日本原子力発電株式会社  
敦賀発電所の敷地内破碎帯の評価について

平成25年5月15日

原子力規制委員会  
敦賀発電所敷地内破碎帯の  
調査に関する有識者会合

図8-1 G断層の変位センス(薄片観察の試料採取位置)

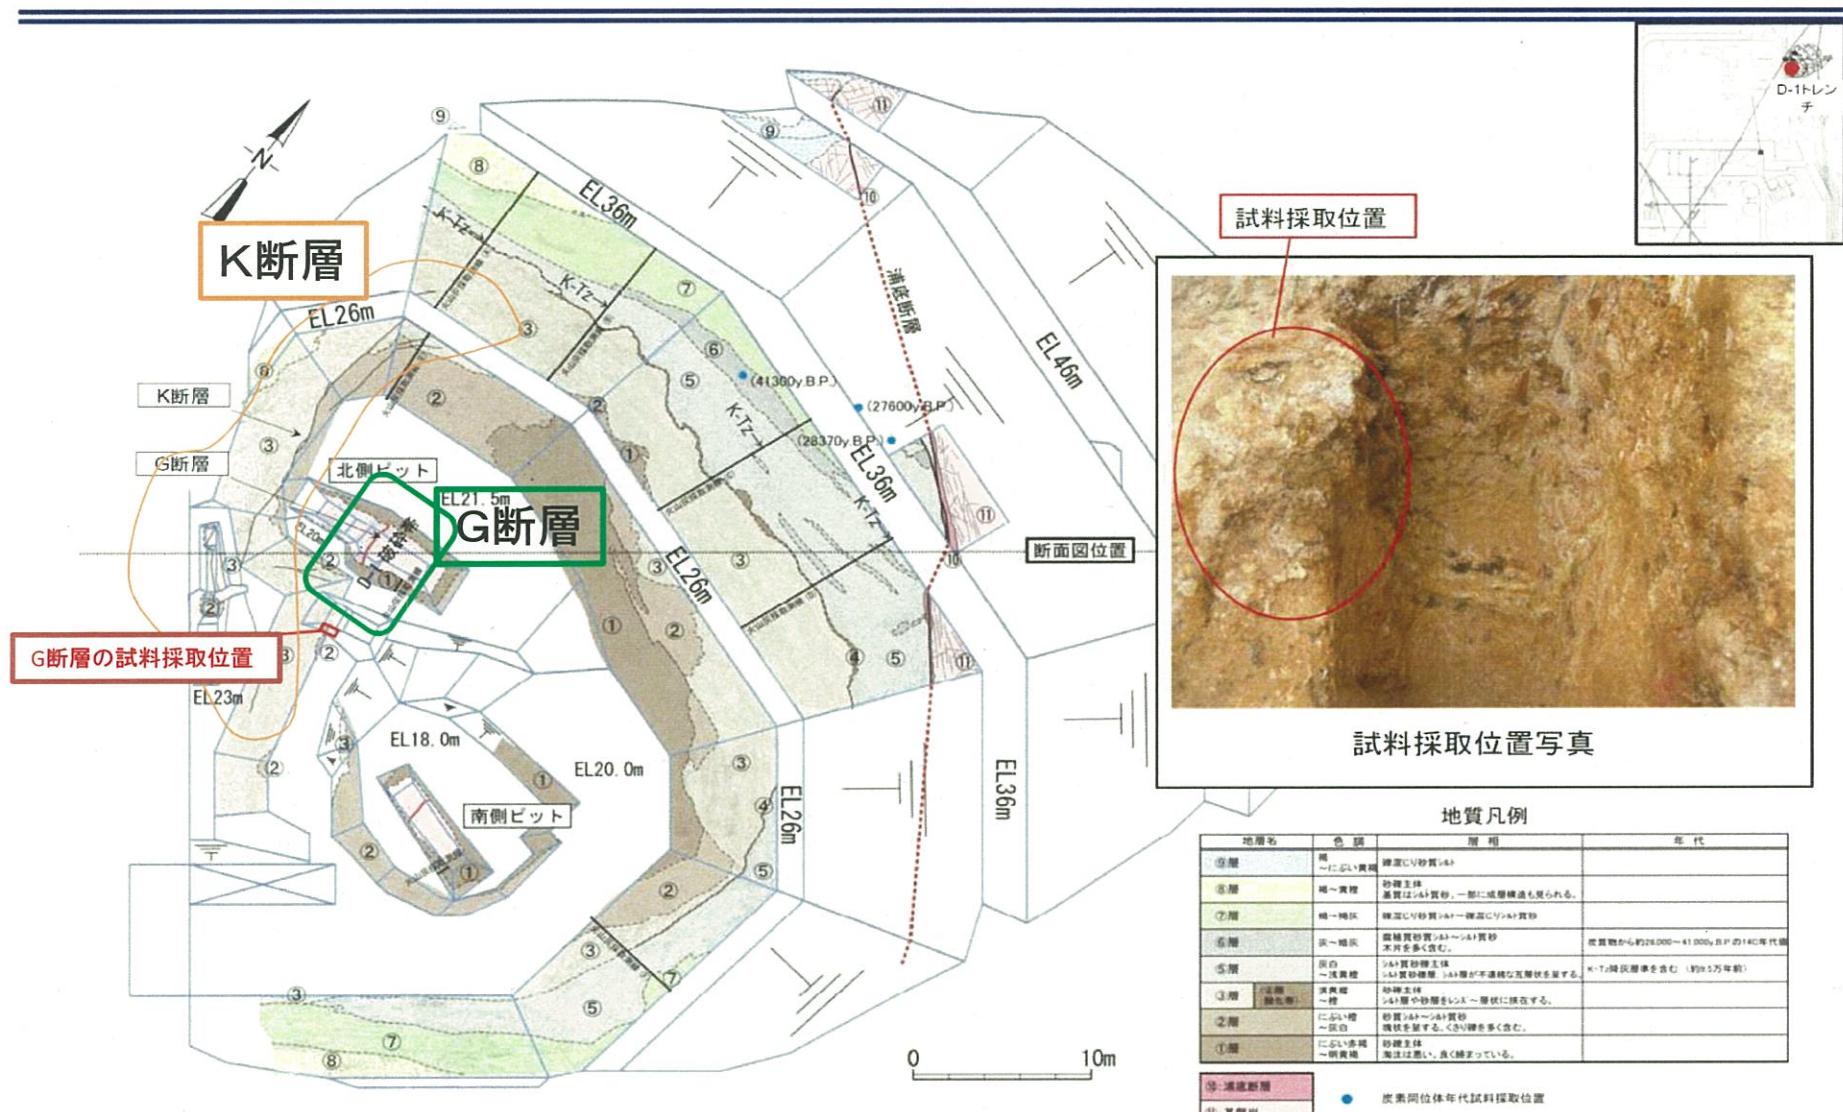
しかしながら、有識者会合は、後述の2. 詳細解説の(2) ivに示すとおり、日本原電が適切に最新活動面の変位センスを認定していない可能性があること等から、G断層とD-1破碎帯が同一のものであるとは特定できないと考える。むしろ、G断層は、K断層とともにD-1破碎帯の延長に近い位置にあり、断層の形状（走向・傾斜）もD-1破碎帯のそれ

とよく一致していることから、これらはD-1破碎帯と一連の構造<sup>注1</sup>である可能性が高いと考える。【図7-1、図7-2、図7-3、図8-1、図8-2、図8-3、図9】

図10 D-1トレーナー西側ピット付近のK断層に沿った断層粘土

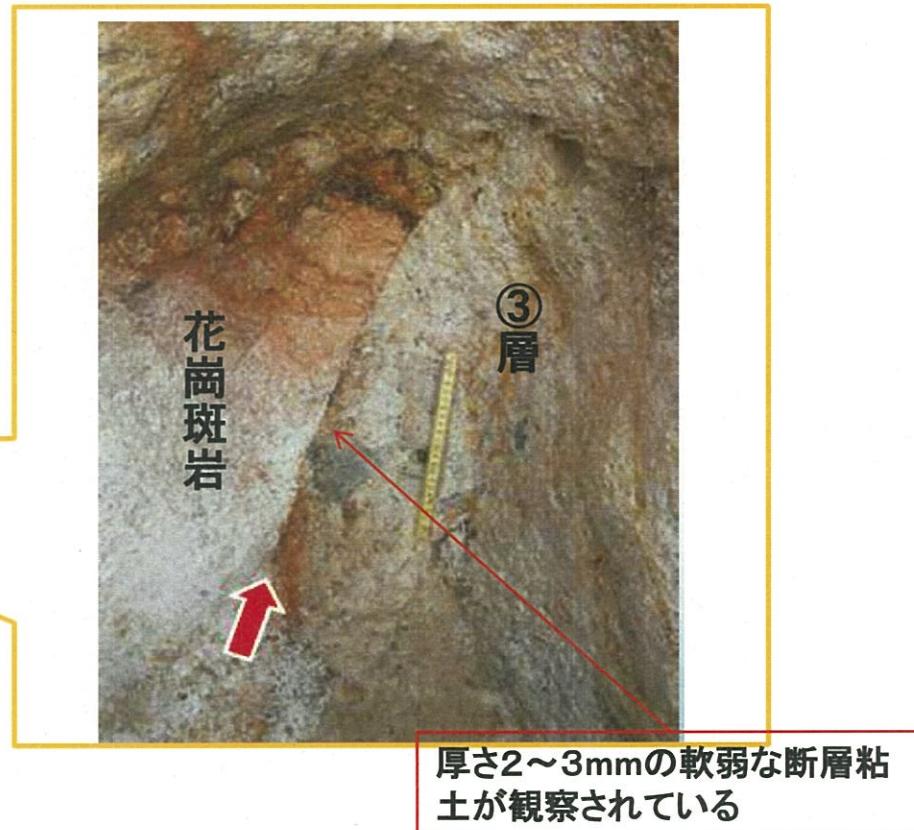
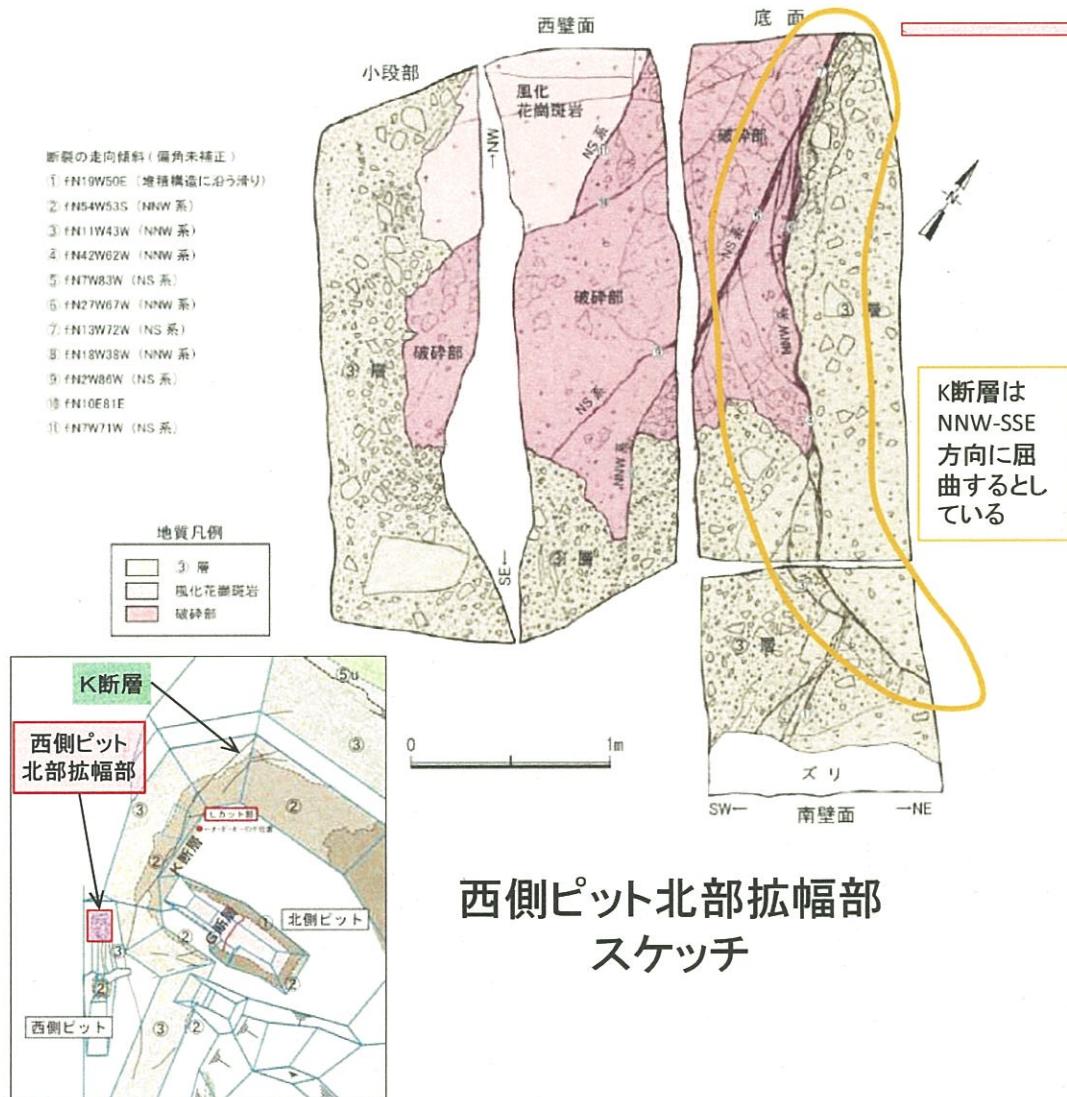
【写真1-1、写真1-2、写真2、写真3】。また、D-1トレーナー西側ピットにおいて、K断層の断层面に沿って明瞭な断層粘土（厚さ2~3mmの赤褐色の軟弱な断層粘土）が観察された。【図10】。

図11 K断層とD-1破碎帶との連続性に関する事業者の検討(西側ピット北部拡幅部)

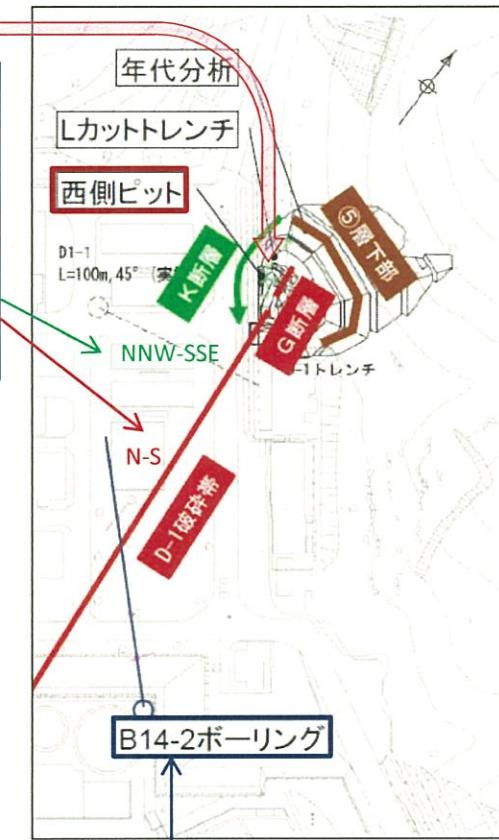
なお、日本原電は、西側ピット北部を拡幅し、K 断層の走向が途中で NNW-SSE 方向に屈曲するとしているが、当該箇所は、K 断層の分岐した部分であり、有識者会合としては、これをもって、K 断層が D-1 破碎帯の方向に向かっていないと断定することはできないと考える【図 11】。

図12-1 K断層下方で掘削されたボーリングコア(B6-1孔)

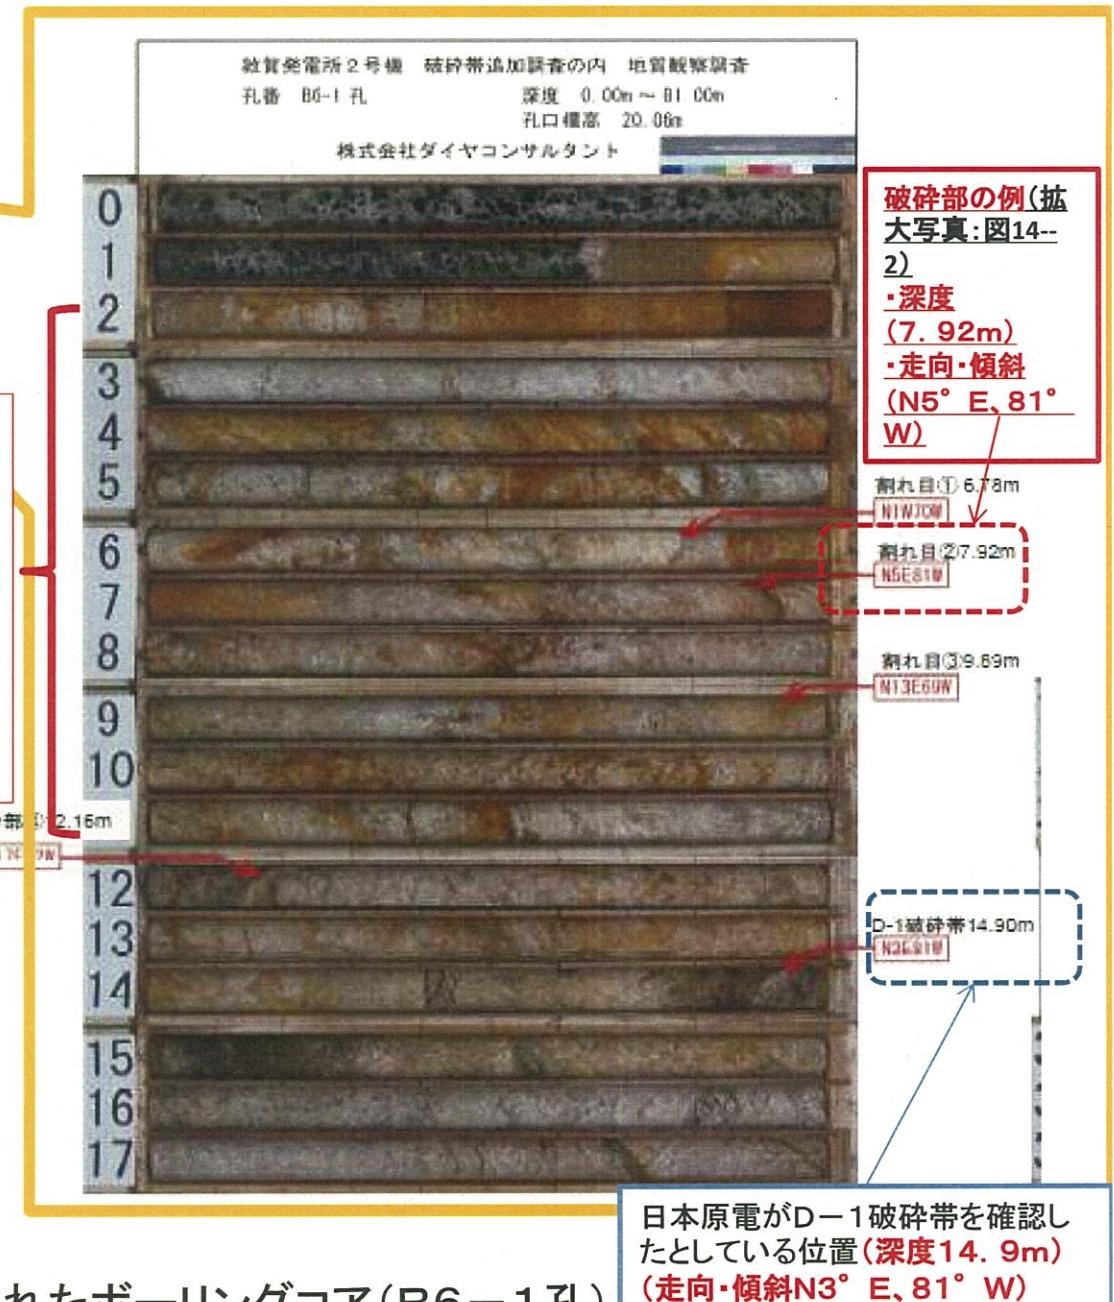
- iii. 日本原電は、ボーリングB6-1孔の深度14.9mに見られる破碎部を、上記の北側ピットで観察されたG断層の延長で、D-1破碎帯であるとしている【図12-1】。

しかし、同孔の深度11m付近以浅は全体的に破碎されており、その中に集中的に破碎されている部分が複数存在することから、有識者会合は、日本原電がG断層の延長とした破碎部とは別に、その上部（深度7.92m）で、走向N5°E、傾斜81°Wの破碎部も詳しく観察した【図12-1～図12-3】。観察の結果、この破碎部を含め、深度11m付近以浅の全体的に破碎された区間は、K断層の影響を受けた可能性が高いと考える。

図13-1 K断層の累積的な変位量(Lカットピット)

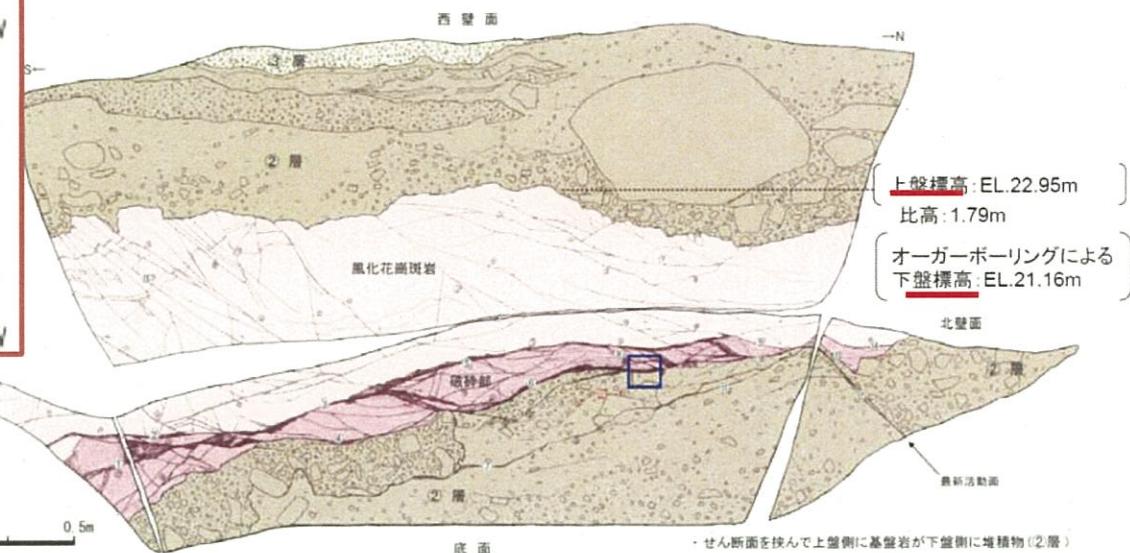
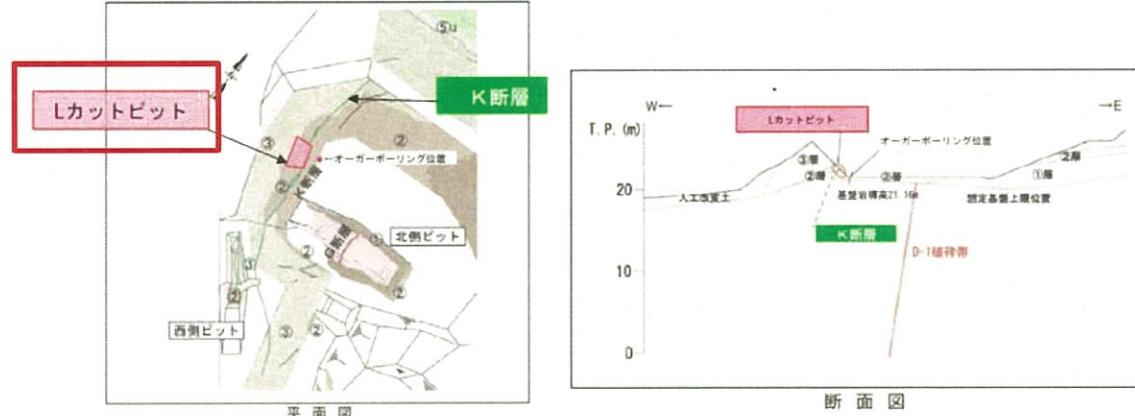
- iii. D-1トレント西側ピットにおける観察の結果、その形態が横ずれ断層で特徴的に見られるV字型の構造に良く似ていることから、有識者会合は、K断層は横ずれを伴う逆断層と考える。【写真3】
- iv. K断層の活動の累積性の有無については、現地調査においては確認できなかつたが、日本原電は、有識者会合の現地調査以降に掘削したLカットピットにおいてK断層の詳細観察を行い、条線などから複数回の活動があったとしている。また、日本原電は、Lカットピット付近ではK断層を介し基盤上面に、約1.8mの高度差があるとしているが、その全てがK断層の活動に伴うものかどうかわからないとしている。  
しかしながら、有識者会合としては、上載層（③層）の鉛直変位量がこれよりも明らかに小さいことから、K

断層は中期更新世以降に複数回活動したと考える。このことは、それが繰り返すことにより形成される断層粘土が認められることと整合している。

- i. K 断層は、D-1 破碎帯のほぼ延長上に位置しており、西側ピットにおいて、基盤と接している部分では走向 N1° W、傾斜 82° W である<sup>注4)</sup>。また、L カットピットにおいても、ほぼ、南北走向で高角度西傾斜であり、同様の姿勢を示している。さらに、D-1 破碎帯の走向・傾斜ともよく一致している【図 4 (左図)、図 9、図 13-1】。

図13-2 K断層の変位センス（Lカットピットにおける観察）

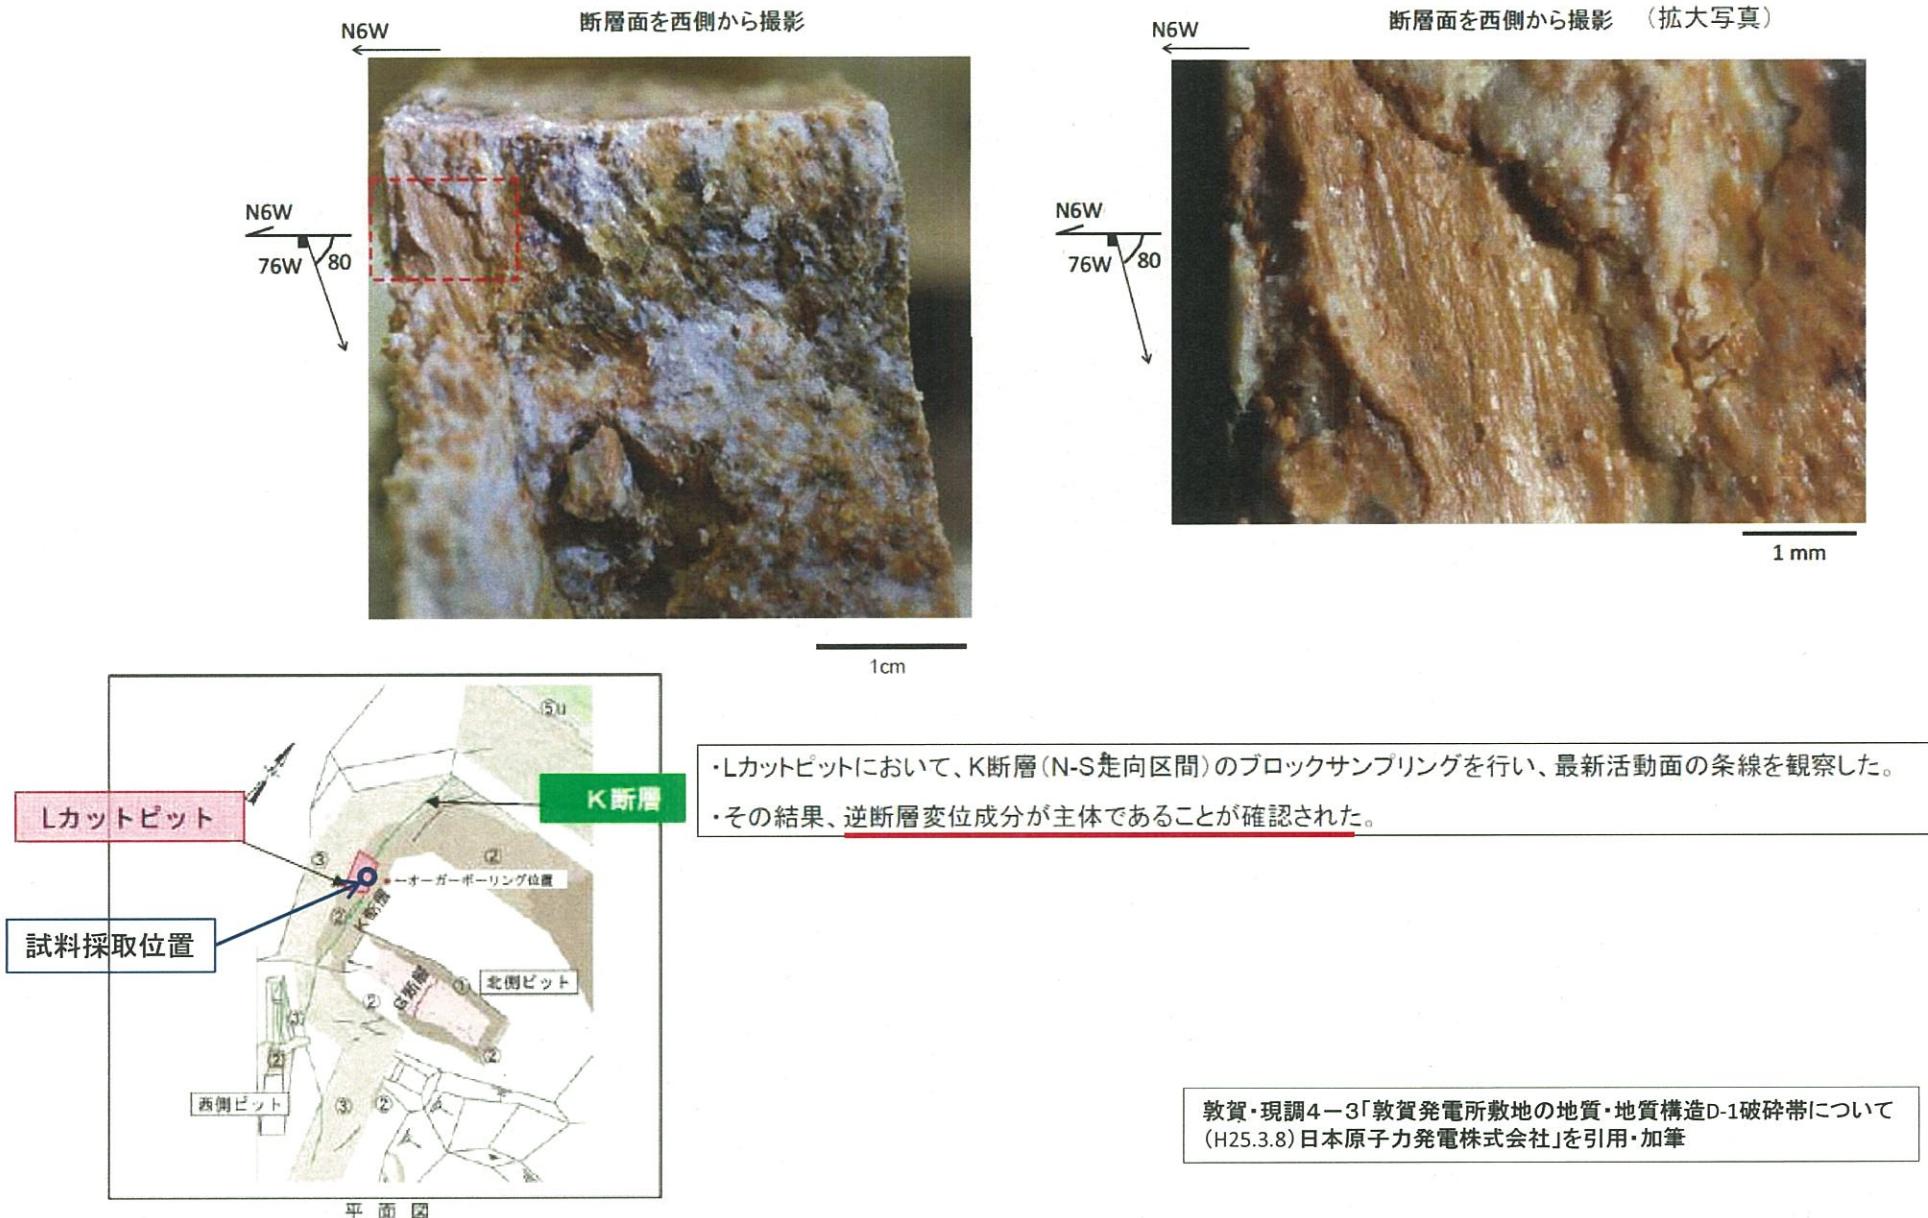
また、日本原電は、K断層の変位センスについて、Lカットピットにおける条線観察の結果から、右横ずれを伴う逆断層であることを確認したとしている【図13-1、図13-2】。

しかしながら、最新活動面の変位センスを適切に認定するには、露頭などで前後関係を十分に確認した後に、最新と考えられるすべり面に垂直で、その運動方向に対して平行な面上での変形構造からセンスを決定しなければならない。日本原電による調査では、一部ではそのような手法で最新活動面の変位センスが求められていない。また、新第三紀に正断層として形成された断層が、応力場の反転によって、第四紀において逆断層として再活動した例は多い。一方、破碎帯の物質から活動年代を推定する手法は確立さ
